Abwägung zur Bauleitplanung der Stadt Neustadt a. Rbge.

Flächennutzungsplanänderung Nr. 15 „Biomasseanlage Resseriethe“, Stadt Neustadt a. Rübenberge, Stadtteil Schneeren

Abwägungstabelle

Flächennutzungsplanänderung Nr. 15 „Biomasseanlage Resseriethe“, Stadt Neustadt a. Rübenerge, Stadtteil Schneeren

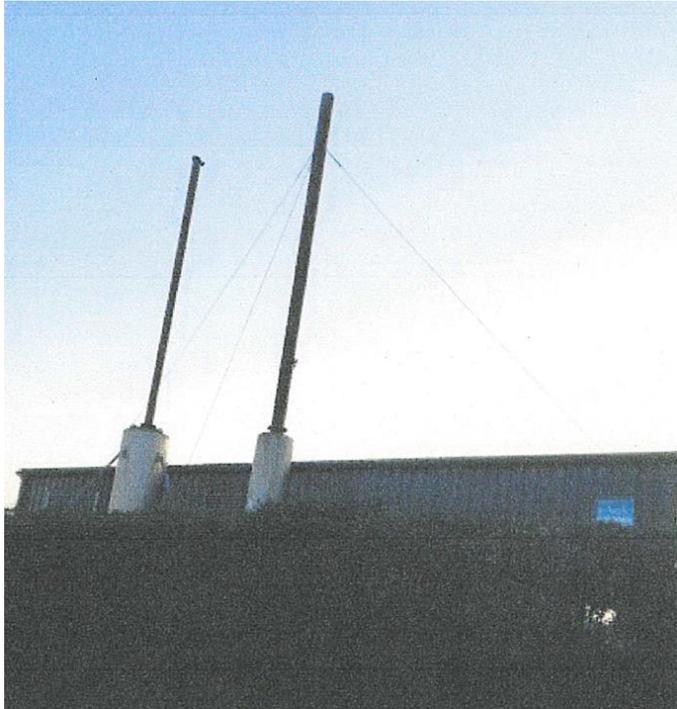
Die Anlage ist nicht eingezäunt und für jeden frei zugänglich. Durch die Unübersichtlichkeit von Gärbehältern und Silageflächen stellt sie ein erhebliches Gefahrenpotential für Passanten durch zusammenbrechende Silageschnittflächen und herumfahrende Beschickerfahrzeuge dar.

Störfallkonzeptes legen zusammengefasst dar, dass bei Einhaltung der beschriebenen technischen und organisatorischen Maßnahmen sowie der Einhaltung aller Warnhinweise und Sicherheitsvorschriften das Risiko einer Explosion oder eines Brandes stark herabgesetzt wird und die potenziellen Schäden an der Biomasseanlage selbst und nicht an benachbarten Gebäuden entstehen können. Die erforderlichen Schutz- und Sicherheitsabstände zur benachbarten Wohnbebauung werden durch die Biomasseanlage eingehalten. Diesbezüglich wurden eine Explosionsschutzbeurteilung sowie ein Brandschutz-/Feuerwehrplan aufgestellt. Die Beurteilung der weiteren im Ortsgebiet Schneeren vorhandenen Biomasseanlagen erfolgt(e) in eigenständigen Verfahren im Rahmen der jeweiligen Genehmigungsanträge.

Entgegen der Aussage der Stellungnahme weist die Biomasseanlage deutlich, auch für Passanten erkennbare, Be- bzw. Abgrenzungen des Betriebsgeländes auf. Diese stellen sich in Form von Zäunen aber auch Pflanzungen und Verwallungen dar, die im Übrigen z.T. auch aus den der Stellungnahme beigefügten Fotos ersichtlich sind. Die jeweiligen Zufahrten zum Betriebsgelände sind überwiegend durch entsprechende Tore gesichert (ebenfalls ersichtlich u.a. Foto zu Punkt 8 der Stellungnahme). Insofern ist eine entsprechende Befriedung des Betriebsgrundstückes vorhanden und ermöglicht Passanten eindeutig, das Verlassen des öffentlichen Raumes zu erkennen. Darüber hinaus sei darauf hingewiesen, dass das Betreten eines (befriedeten) Privatgrundstückes durch unbefugte Personen ohne Einwilligung des Grundstückseigentümers unzulässig und strafbar gem. § 123 StGB ist.

Bild 11.09.2019 – H S 7182 – Staubemission Zufahrtsweg

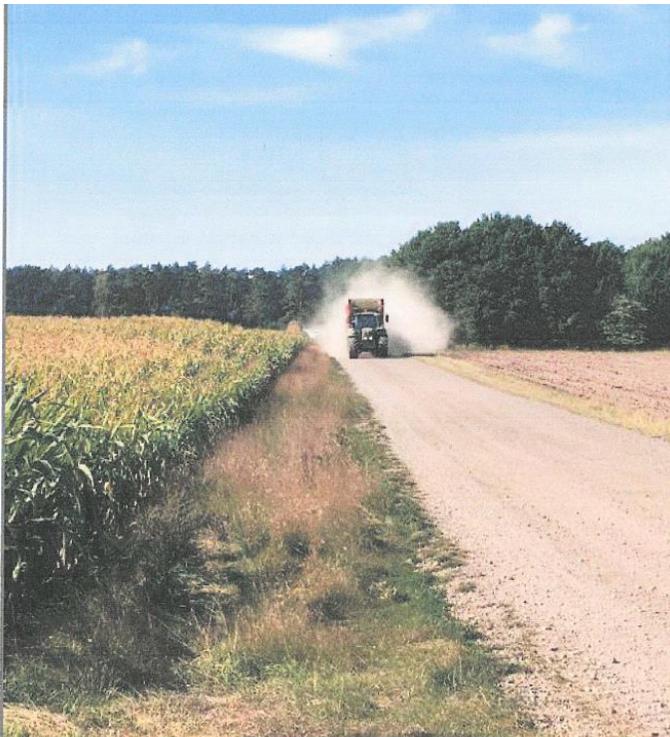
Ausprägung gesundheitsschädliche Auswirkungen nach sich ziehen können. Der Vorschlag des Verkehrsgutachters, die Staubentwicklung durch „Benässung“ zu verhindern, kann nur als lächerlich und unrealistisch bezeichnet werden.

Hinzu kommt, dass einige Fahrer rücksichtslos über die nicht benässen Wege fahren. Wie will die Verwaltung sicherstellen, dass die Wege benässt und die Geschwindigkeiten den Staubemissionen angepasst werden. Die Vergangenheit hat mehrfach gezeigt, dass Zusagen der Betreiber nicht eingehalten werden. Deshalb sollte eine Absichtserklärung der Betreiber hier nicht akzeptiert werden, es muss eine nachprüfbare Regelung gefunden werden.

befahren werden. Die Bauleitplanung sieht diesbezüglich keine Regelungsmöglichkeiten vor. Auch die bauliche Ausgestaltung der Straße kann weder durch die vorliegende Flächennutzungsplanänderung noch durch den parallel in Aufstellung befindlichen vorhabenbezogenen Bebauungsplan Nr. 311 geregelt werden. Die Belange wurden aber erkannt und im Durchführungsvertrag zum vorhabenbezogenen Bebauungsplan sowie im Gestattungsvertrag für die Nutzung des Gemeindeweges gesichert. Hier wurden verbindliche Regelungen zum Zu- und Ablieferverkehr und zur Bewirtschaftung und Befestigung des Weges aufgenommen.

Die Hinweise zum Fahrverhalten einzelner Fahrer werden zur Kenntnis genommen. Es handelt sich hierbei jedoch nicht um Belange, die über die Darstellungen der vorliegenden Flächennutzungsplanänderung geregelt werden können. Ggf. erforderlich Abstimmungen sind zwischen der Stadt und den betroffenen Landwirten zu treffen.
